Европейская экономическая комиссия**Комитет по внутреннему транспорту****Всемирный форум для согласования правил
в области транспортных средств****Сто восемьдесят седьмая сессия**

Соглашение 1958 года:**Предложения по поправкам к существующим
правилам ООН, переданные GRE и GRSG,
по которым еще не принято решение****Предложение по дополнению 1 к поправкам серии 08
к Правилам № 48 ООН (установка устройств освещения
и световой сигнализации)****Представлено Рабочей группой по вопросам освещения и световой
сигнализации***

Приложение 1, пункт 9.22 изменить следующим образом:

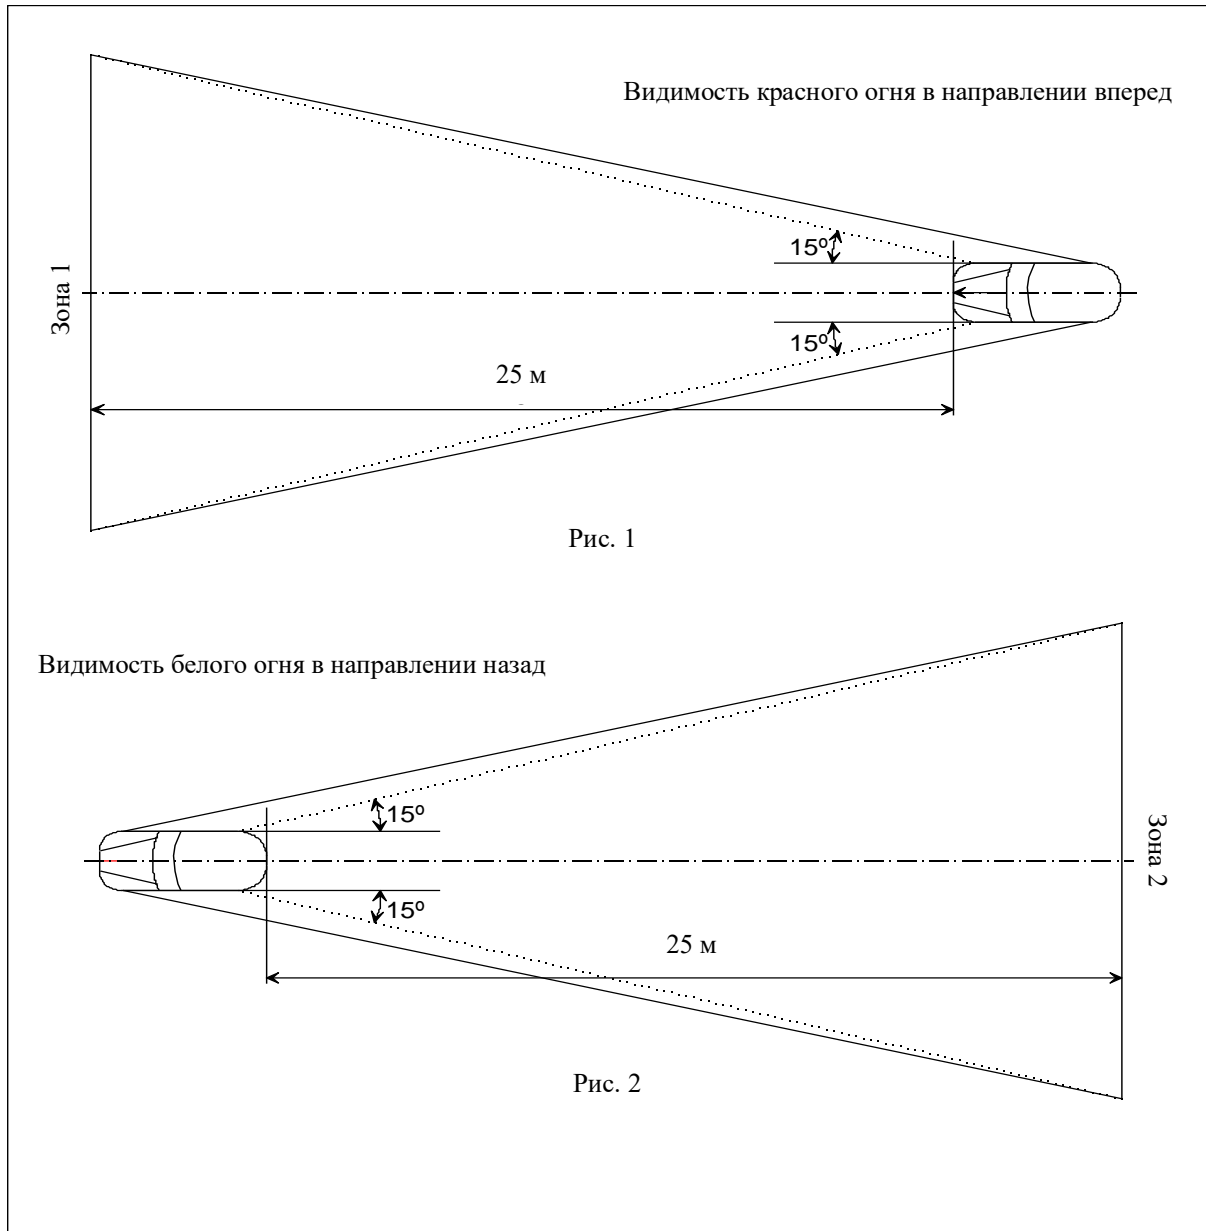
«9.22	Адаптивная система переднего освещения (АСПО):	да/нет ²
9.22.1	Дальний свет АЛДС	да/нет ²
9.22.1.1	Дальний свет АЛДС + проекция в помощь водителю	да/нет ² ».

«Приложение 4

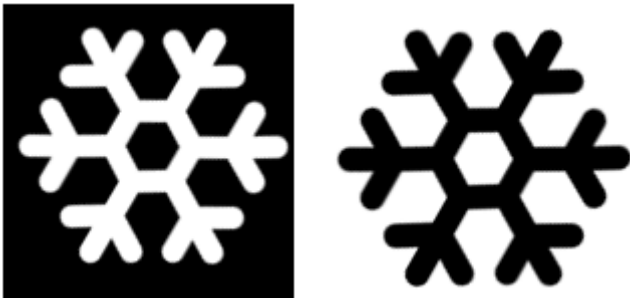
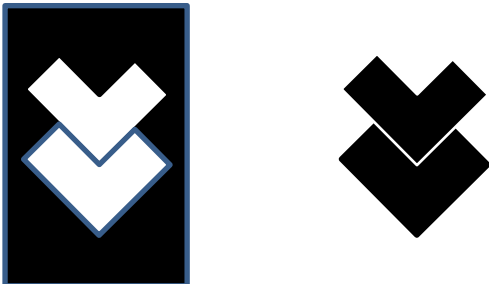
Приложение 4 изменить следующим образом:

Зоны 1 и 2, просматриваемые глазом наблюдателя, в их соответствующих плоскостях ограничиваются:

- по высоте — двумя горизонтальными плоскостями соответственно на расстоянии 1 м и 2,2 м над уровнем грунта;
- по ширине — двумя вертикальными плоскостями, проведенными в направлении вперед и назад и расходящимися от продольной средней плоскости транспортного средства под углом 15°. Эти плоскости должны проходить через точку или точки соприкосновения с вертикальными плоскостями, параллельными продольной средней плоскости транспортного средства и ограничивающими его габаритную ширину; если имеется несколько точек

соприкосновения, то крайняя передняя точка должна находиться на передней плоскости, а крайняя задняя — на задней плоскости».
